泊発電所3号炉

基準津波に関するコメント回答

(地震に伴う津波と地震以外の要因に伴う津波の組合せ)

令和5年3月13日
北海道電力株式会社

【課題: **波源位置 (位相) の変動を考慮した場合**に水位が大きくなる可能性 (ケース①を用いて例示)】

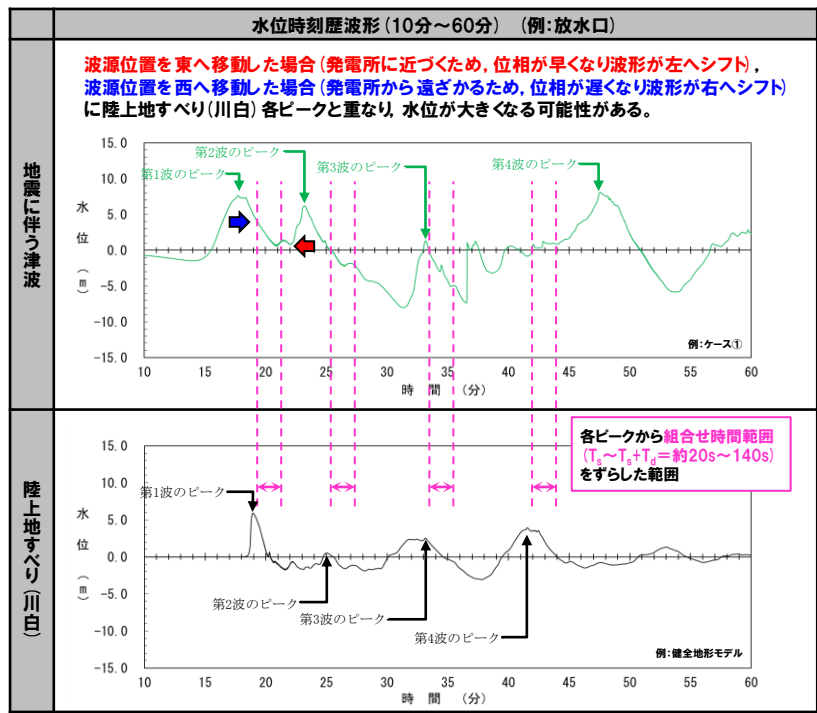
○泊発電所の波源の特徴 (水位上昇側) を踏まえると、以下の課題が判明した。

今回説明
分析結果の説明
(最終報告)

泊発電所の波源の特徴を踏まえた組合せ評価・波源選定 (指摘事項No31・32) (6/6) 検討フロー

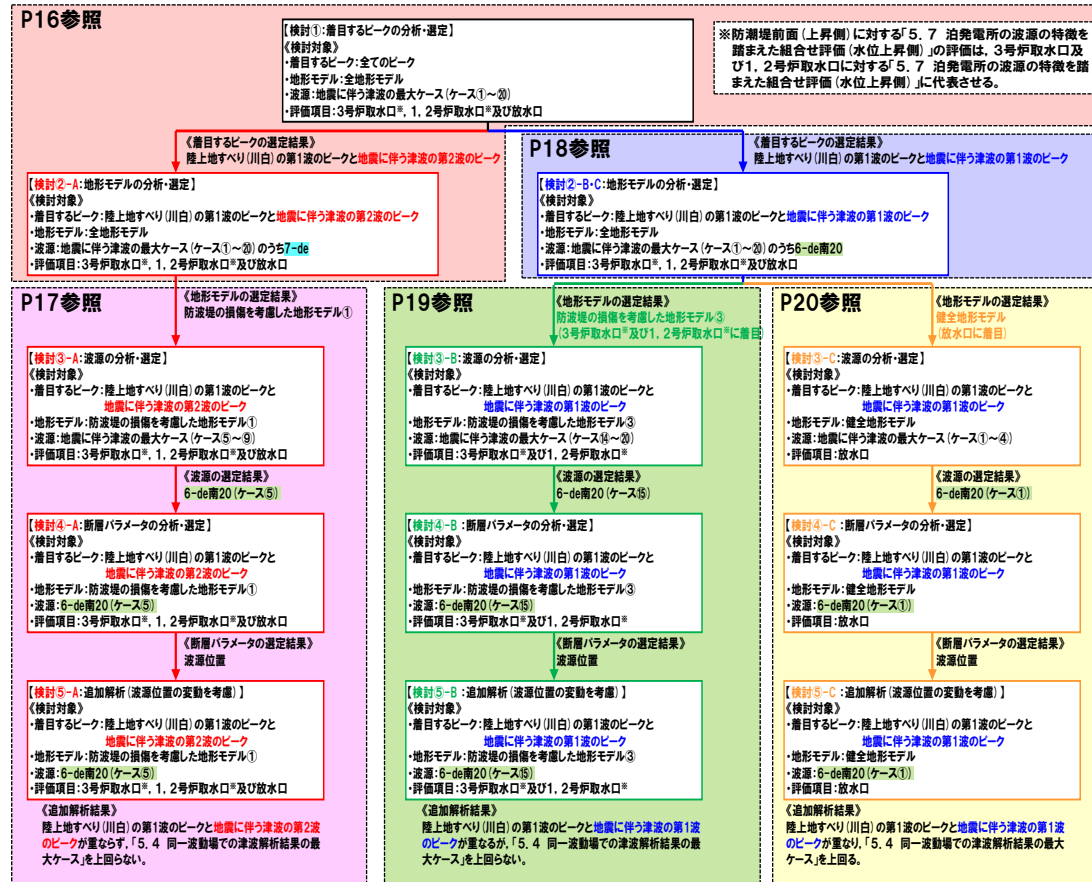
No	指摘事項	回答方針
31	<p>以下の事項についての十分な説明を行ったうえで、<u>泊発電所の特徴を踏まえた組合せ評価の妥当性及び敷地に対して大きな影響を及ぼす波源の選定の妥当性を示すこと</u>※1。</p> <ul style="list-style-type: none"> 地震に伴う津波と地震以外の要因に伴う津波のそれぞれの水位時刻歴波形を示し、津波の重なり方の状況等を説明すること※4。 組合せ評価による評価結果の特徴（波源のパラメータによる傾向の違い※6、各地形モデルによる傾向の違い※5）を把握し、組合せ評価によって各評価項目（評価地点）で最大となる波源が地震に伴う津波の評価と異なる波源になること※8について、分析・考察を行うこと。 <p>上記の検討については、いくつかの地形モデル・波源を分析した段階で、<u>中間的に報告を行うこと</u>※2。</p> <p style="text-align: right;">グレー書き:次頁で整理</p>	<p>【水位上昇側の検討方針（概要）】</p> <p style="text-align: right;">令和4年10月28日審査会合において説明</p> <p>○組合せ評価における波源の関係を明確にするため、地震に伴う津波の最大ケース（ケース①～⑳）を「6-de南20, 1-de南10, 6-de北10, 7-de, 6-cf」に分類した。</p> <p>○波源の入れ替わりが発生したことを契機に、泊発電所の波源の特徴（水位上昇側）を確認するために、事前検討の位置付けとして、組合せ評価で水位が大きくなった7-deを対象に分析し、以下の泊発電所の波源の特徴を確認した（7-de以外については、後段で実施する分析の対象とした。）。</p> <ul style="list-style-type: none"> 地震に伴う津波：波源位置の違いにより、位相が大きく異なる。 陸上地すべり（川白）：地震以外の要因に伴う津波としては、水位が大きい。 組合せ評価（同一波動場）：陸上地すべり（川白）の各ピークと地震に伴う津波の各ピークが重なり、水位が大きくなる。 <p style="text-align: right;">【指摘事項No31における下線部※2の対応】</p> <p>○泊発電所の波源の特徴（水位上昇側）を踏まえると、以下の課題が判明した。</p> <ul style="list-style-type: none"> 組合せ評価では、<u>波源位置（位相）の変動を考慮した場合に陸上地すべり（川白）の各ピークと重なり、水位が大きくなる可能性がある。</u> <u>地震に伴う津波の最大ケース（ケース①～⑳）</u>を組合せ対象波源としていたが、これ以外の波源（<u>波源位置（位相）の変動を考慮した波源</u>）を組合せ対象波源とした場合に、上記のとおり水位が大きくなる可能性がある。

○検討①～③で選定した検討対象ケースに対し、検討④で選定した断層パラメータを陸上地すべり(川白)のピークに近づく方向に変更し、検討⑤:追加解析(波源位置の変動を考慮)を実施する。
